**INFORME TÉCNICO DE FISCALIZACIÓN AMBIENTAL**

**PTAS DE LA LOCALIDAD DE GUANAQUEROS**

**DFZ-2023-1609-IV-RCA**

**MAYO 2025**

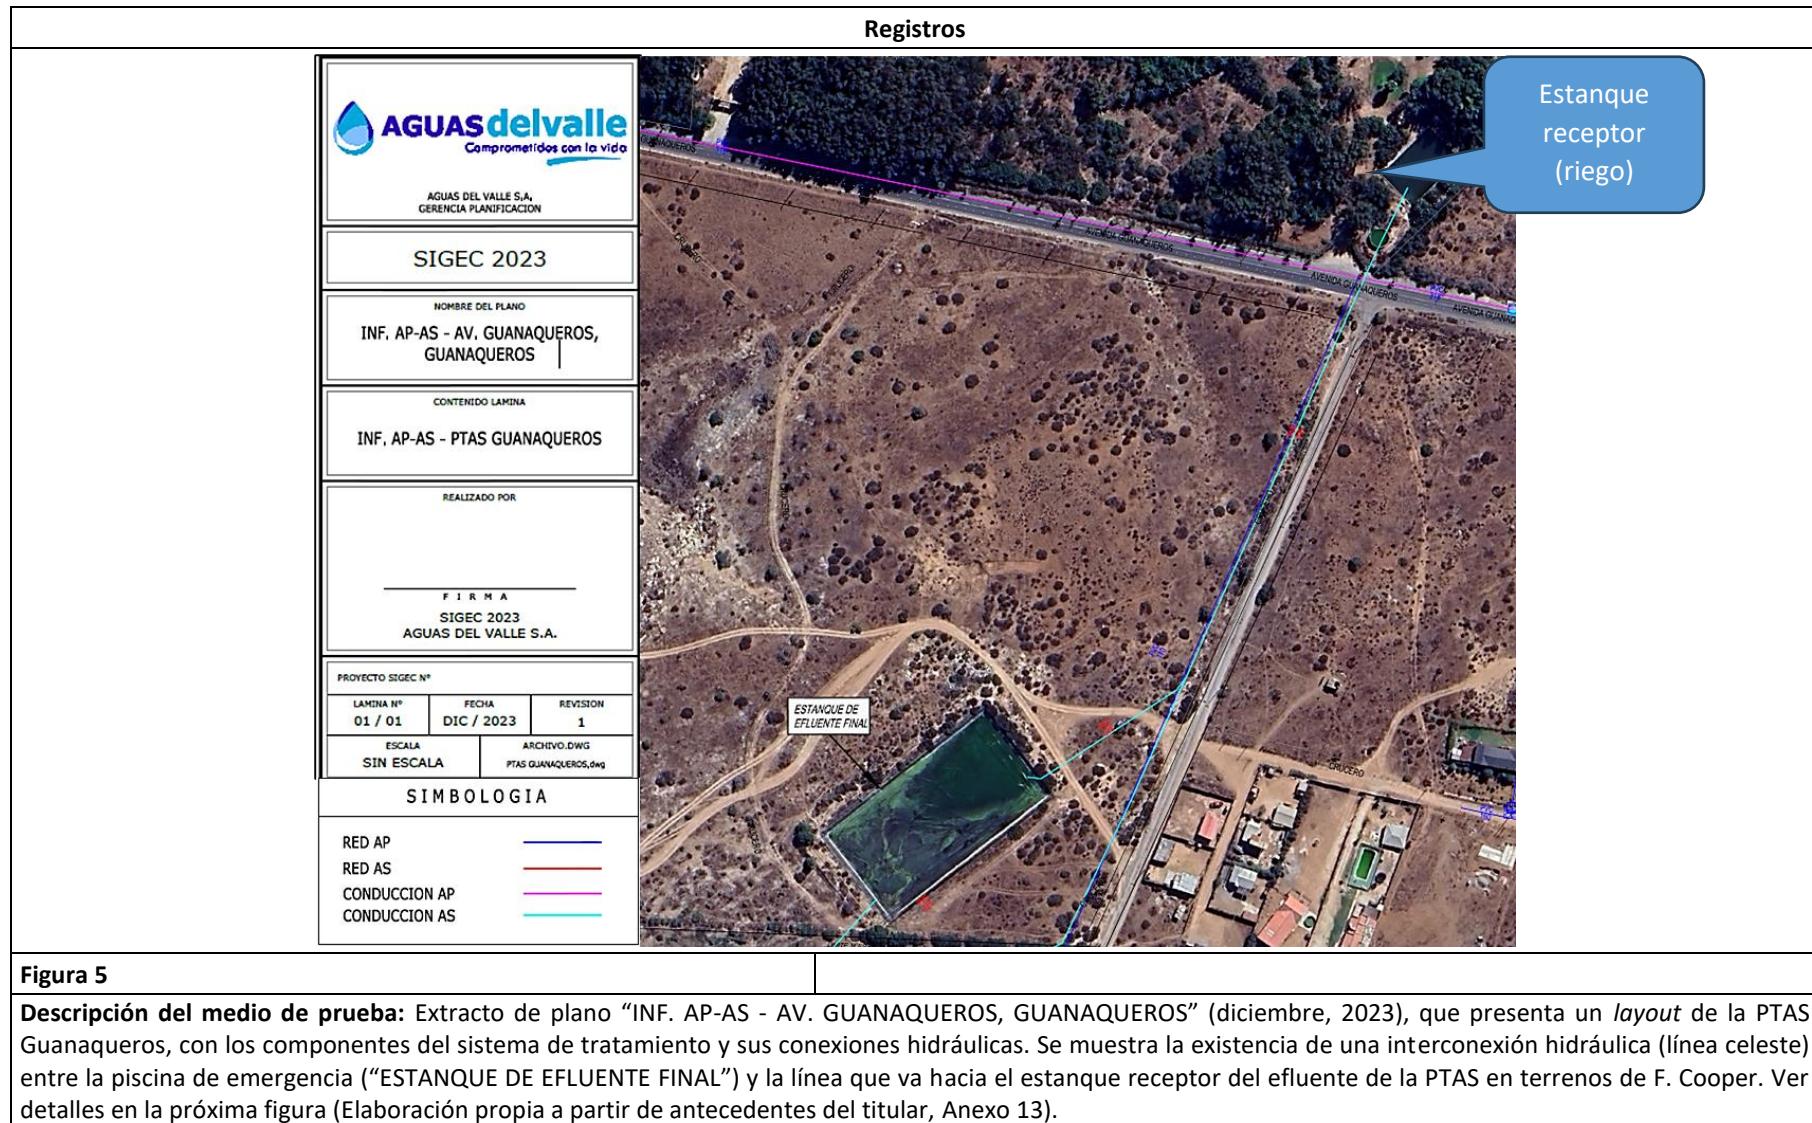
**Descripción del medio de prueba:** Extracto de plano “INF. AP-AS - AV. GUANAQUEROS, GUANAQUEROS”. Se muestra la existencia de una interconexión hidráulica (línea celeste) entre la piscina de emergencia (“ESTANQUE DE EFLUENTE FINAL”) y la conexión hidráulica que va hacia estanque receptor del efluente en terrenos de F. Cooper, mediante tubería de PVC de 315 mm. (Elaboración propia a partir de antecedentes del titular, Anexo 13).

Figura 8

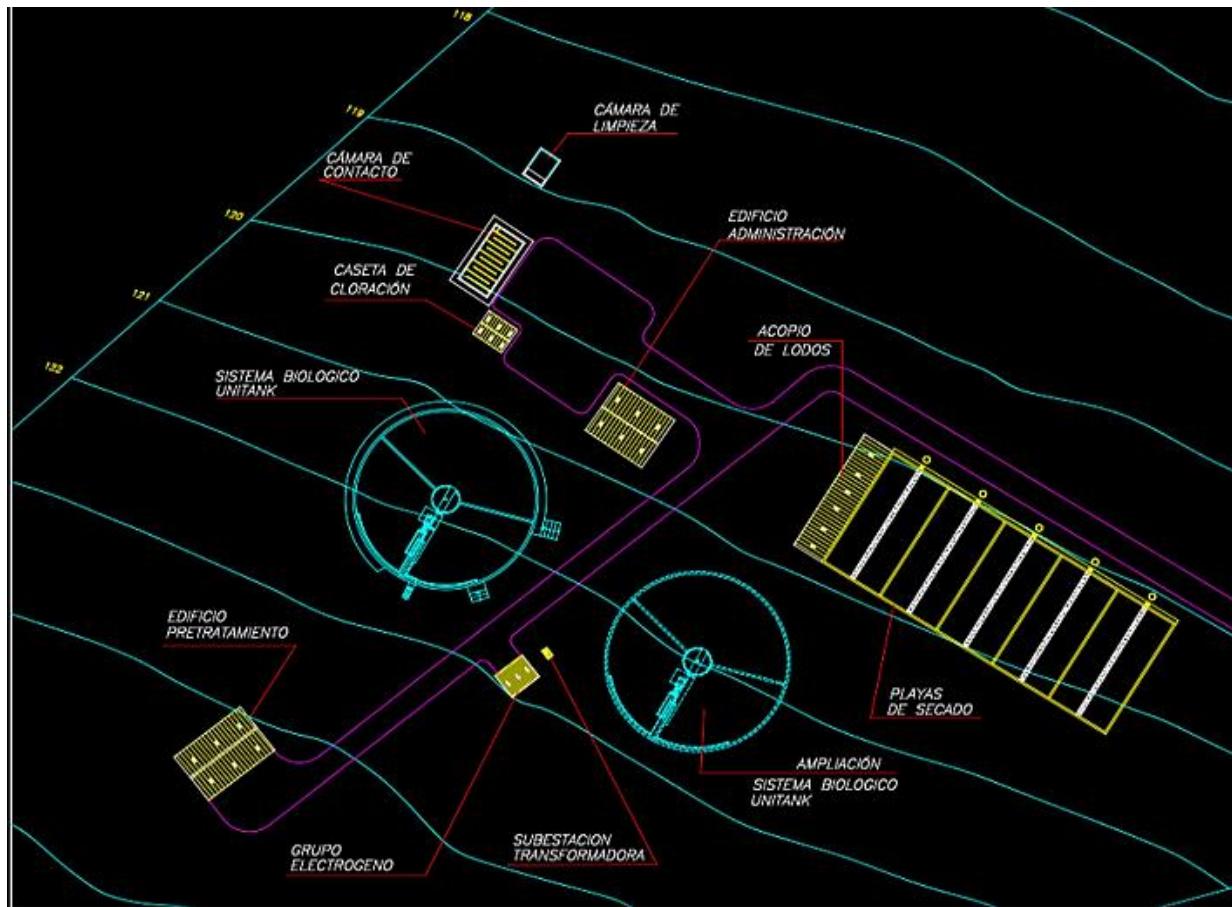
**Plano Sistema Unitank PTAS.** El titular remitió plano digital del año 2003 denominado “Sistema: Unitank Simple Etapa. Documentación final diagrama de flujos” (Fig. 8 y 9; Anexo 15 formato DWG) que da cuenta de los componentes y diagrama de flujos en PTAS Guanaqueros. Entre otros se indica la existencia de bypass potenciales en distintos puntos del flujo de la PTAS, tal como:

**Descripción del medio de prueba:** Extracto de plano N°90401-02 (abril 2003). Se muestra la localización y distribución de los componentes del sistema de tratamiento de la PTAS Guanaqueros (Fuente: Antecedentes del titular, Anexo 11).

Figura 9

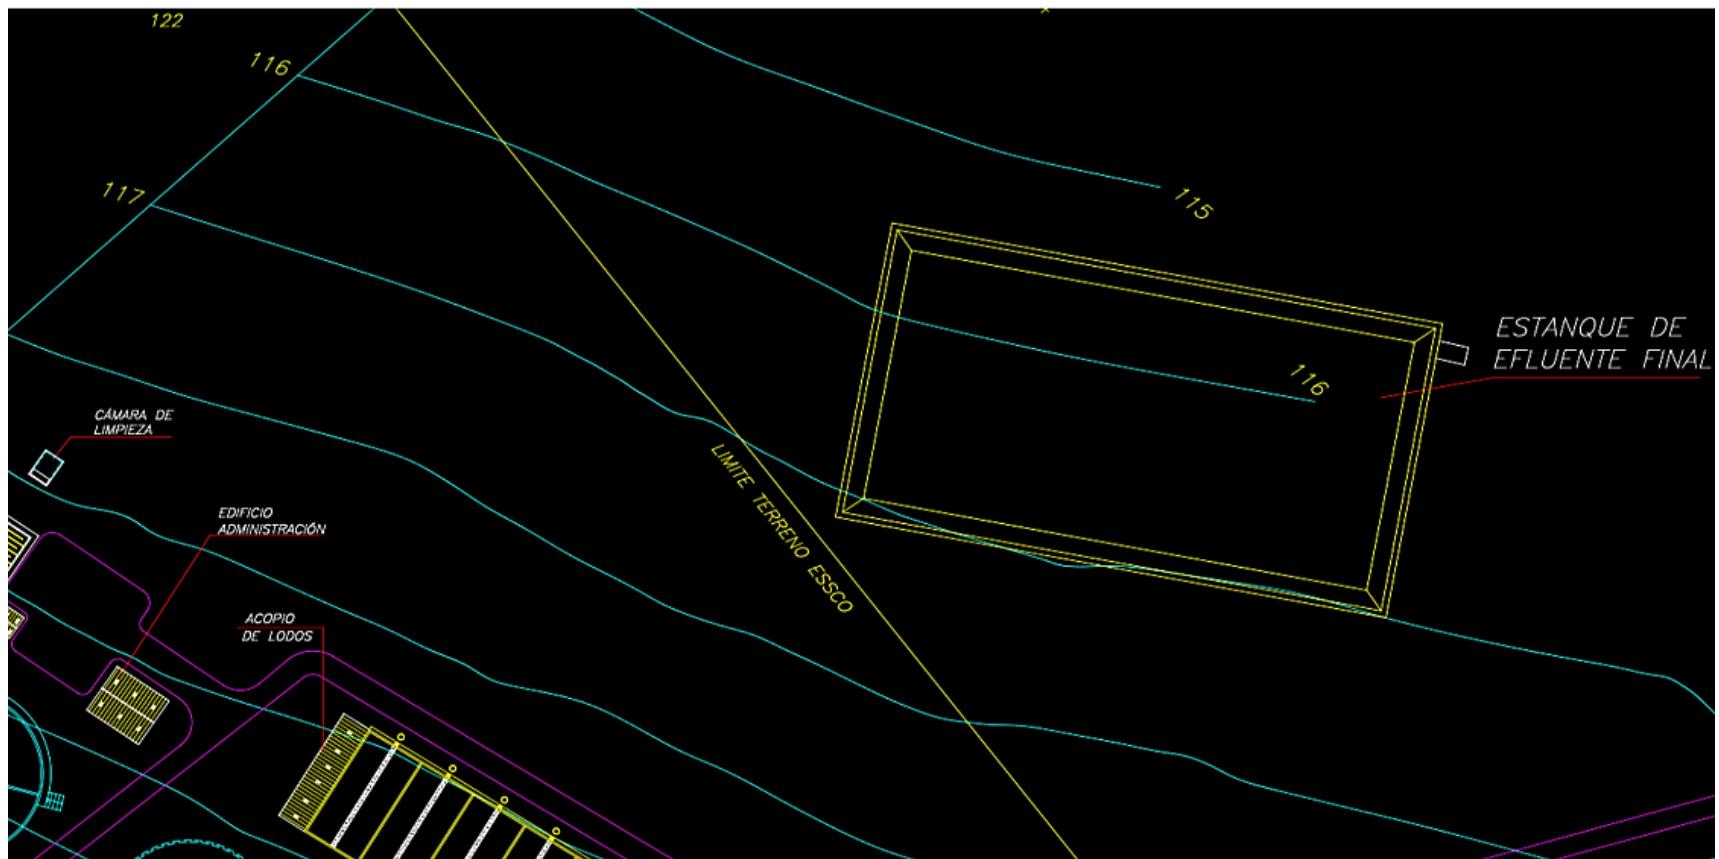
**Descripción del medio de prueba:** Extracto de plano N°90401-02 (abril 2003). Se muestra la localización y denominación de la piscina de emergencia de PTAS Guanaqueros (Fuente: Antecedentes del titular, Anexo 11).

Figura 10

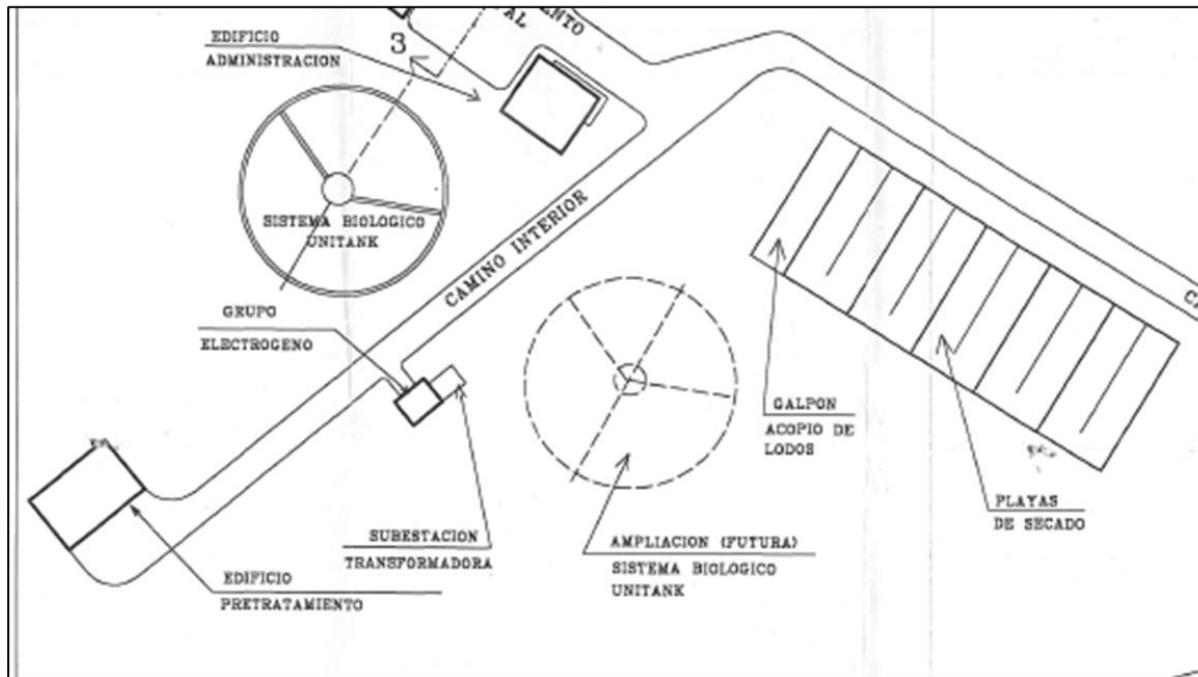
**Plano As Built PTAS Guanaqueros.** El titular remitió plano denominado “Caminos Planta de Tratamiento de Aguas Servidas” del año 2022 (Anexo 15), el cual muestra la distribución de las distintas unidades del sistema de tratamiento, entre las cuales se indica la proyección de una ampliación futura del sistema, considerando otra unidad del Sistema Biológico UNITANK de similares características al existente (Fig. 10)

**Descripción del medio de prueba:** Extracto de plano *as built* que muestra la localización y distribución de los componentes del sistema de tratamiento de la PTAS Guanaqueros (Fuente: Antecedentes del titular, Anexo 14).
